4. 見積用設計図書及び参考図面 意匠 質疑書・回答書

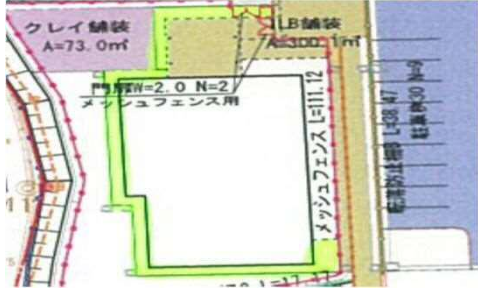
457	意匠	A-044 A-045	衝突防止マークが地階建具表(1)のAW001・AW002ではW1130～1345のガラス1枚あたり2か所見込まれていますが、建具特記仕様書のフィルムその他欄では割り付けは@300程度とあり、ガラス1枚あたり3又は4か所見込むようになります。建具表を正と考えて宜しいでしょうか。	300ピッチで見込んでください。

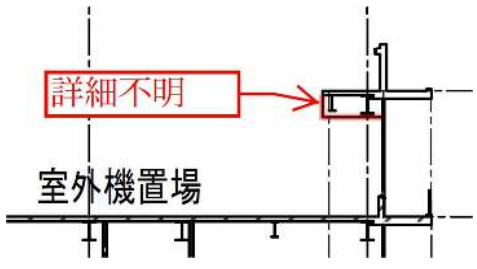
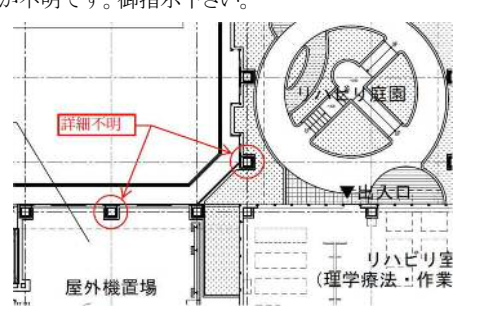
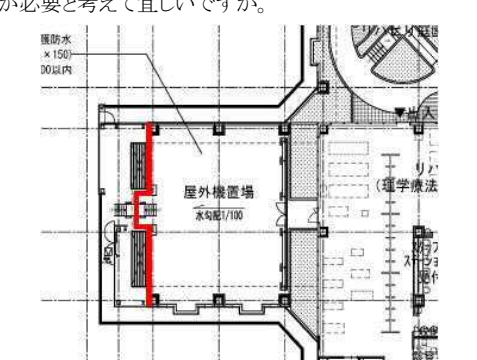
639	意匠	T-014	・2F移動式書架の詳細ありませんのでご指示ください。	上記回答(質疑308・309)に準じます。
640	意匠	A-121 A-125 A-132 T-011	・T-011図、30.定礎に○印無し。A-132図、S-63:定礎図あり。 ・A-125図に外部、1か所の記載がありますが、A-121図:サイン配置図に記載がありません。 ・定礎はあるものとして判断していいのでしょうか。 ・定礎が必要な場合、取付場所をご指示ください。	A-132図を正とし、設置場所は1階風除室です。
641	意匠		・1F撮影室、装置を吊る為の天井内架台図がありませんのでご指示ください。	上記回答(質疑232)に準じます。
642	意匠	A-003 A-038 A-135 A-147 A-148	1F撮影室周りの壁 ・A-003図には「Pbボード」と記載があります。 ・A-147、148図の壁種別詳細に鉛入りボードを含む壁の凡例がありません。 ・建具配置図で「放射線防護」と記載のある建具周りの壁が、鉛入りボードの仕様になっていません。 ・鉛入りボードの施工仕様もご指示ください。	A-171～A-174図 放射線防護図に準じます。
643	意匠	A-038	1F撮影室周りの建具 ・「放射線防護」の記載がありますが、建具記号及び建具仕様書・建具表がありませんのでご指示ください。	別紙添付資料を参照してください。
644	意匠	T-012	23.植栽及び屋上緑化、⑩枯保証について 造園業者が移植樹の枯保証をしない場合は免責と考えますがよろしいでしょうか。	上記回答(質疑566)に準じます。 但し、本工事にて施工した植栽は枯保証が必要です。

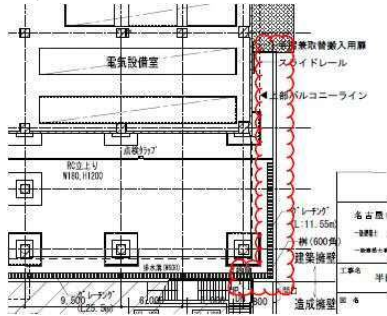
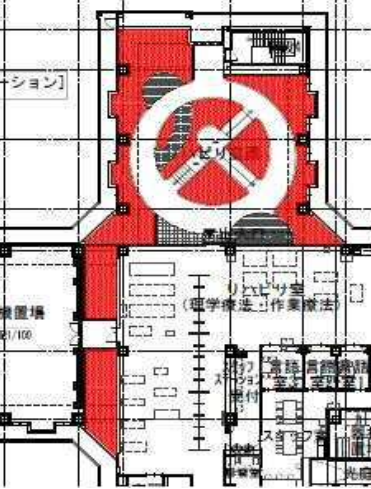
650	意匠	A-032 S-012	意匠図と構造図の違い ・A-031図で屋上床高さ3FL-300、-90と記載されている箇所は、構造図:S-012図では、それぞれ3FL-270、-50となっております。整合性がとれていません。どちらを正と考えればよろしいでしょうか。ご指示をお願いします。	意匠図を正とします。
651	意匠	T-006 A-004 A-027 ～028	立面図にGW8:ルーバーの記載がありますが、他に記載がなく仕様が不明です。ご指示をお願いします。	ユニテック フレクサラム同等品とします。
652	意匠	A-019 M-136 S-006	・厨房除外排水槽で水槽仕切り壁位置と、マンホール位置箇所数が、意匠図と設備図で違います。設備図を正としてよろしいでしょうか。 ・設備図:M-136ではマンホールの径、ポンプ上の床点検口の寸法及び仕様の記載がありませんのでご指示ください。 ・又釜場の寸法もご指示ください。	マンホール位置は設備図を正とします。 マンホール径はφ600、床点検口は1000×600铸铁製、釜場は1000×600×H600とします。

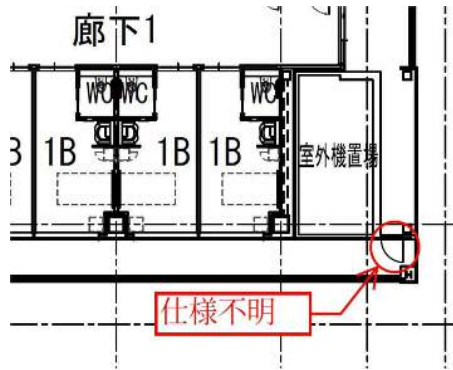
661	意匠	-	アスファルト露出防水には、ステンレス脱気装置が@80㎡で必要と考えて宜しいですか。	よろしいです。
662	意匠	A-004 .031.03 2	外部仕上表 屋上 立上部に乾式保護板T15の記載がありますが、矩計図(1)(2)には記載がありません。乾式保護板は適用無しと考えて宜しいですか。	よろしいです。
663	意匠	A-004 .026.15 1	屋根防水押えコンクリート内のワイヤーメッシュサイズが下記のように相違します。φ6-150×150を正と考えて宜しいですか。 ・外部仕上表: φ6-150×150 ・PII階平面図: φ6-150×150 ・部分詳細図(6): φ6-100×100	部分詳細図(6)を正とします。
664	意匠	A-026 .151	部分詳細図(6) / D13-041に排水溝W450の記載がありますが、平面図には排水溝の記載がありません。排水溝の範囲を御指示下さい。	3階屋根外周部及び屋上屋根外周部となります。
665	意匠	T-003 A-	排水溝のワイヤーメッシュサイズが下記のように相違します。 φ3.2-50×50を正と考えて宜しいですか。 ・建築工事特記仕様書(1) 9防水工事 2アスファルト防水: φ3.2-50×50 ・部分詳細図(6): φ2.6-50×50	部分詳細図(6)を正とします。

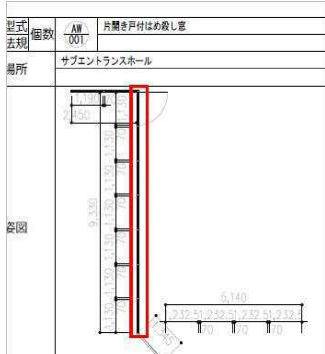
879	意匠	A-154	部分詳細図(9) 配管・配線ピット蓋において、以下の不明事項を御指示下さい。 ①設置範囲が不明です。御指示下さい。 ②溝幅・溝深さが不明です。御指示下さい。	実施設計にて協議調整とします。
880	意匠	A-157	部分詳細図(12)にフットケア地流しの図示がありますが、設置範囲・数量が不明です。御指示下さい。	該当箇所はありません。
881	意匠	A-155	部分詳細図(10)に天井吊フック(ステンレス製)の図示がありますが、設置範囲・数量・吊りフックサイズが不明です。御指示下さい。	上記回答(質疑828)に準じます。
882	意匠	A-154	部分詳細図(9)に壁：液晶モニター取付下地補強の図示がありますが、設置範囲・数量が不明です。御指示下さい。	実施設計にて協議調整とします。
883	意匠	A-155	部分詳細図(10)に天井吊モニター取付金物の図示がありますが、設置範囲・数量が不明です。御指示下さい。	実施設計にて協議調整とします。
884	意匠	A-150	部分詳細図(5)に防煙垂壁(固定式・免震タイプ)の図示がありますが、設置範囲・見込mが不明です。御指示下さい。	建具配置図及び建具図に準じます。
885	意匠	A-157	部分詳細図(12)に姿見の図示がありますが、設置範囲が不明です。下記更衣室に1か所と考えて宜しいですか。 ・2階女子更衣室(732人) ・2階男子更衣室(316人) ・2階女子更衣室 ・2階男子更衣室 ・2階更衣室1 ・2階更衣室2 ・2階医師更衣室(男性) ・2階医師更衣室(女性)	よろしいです。
886	意匠	A-159	部分詳細図(12) ユニットシャワー0812タイプの参考メーカー・品番が不明です。御指示下さい。	TOTO:JSV0812同等品とします。
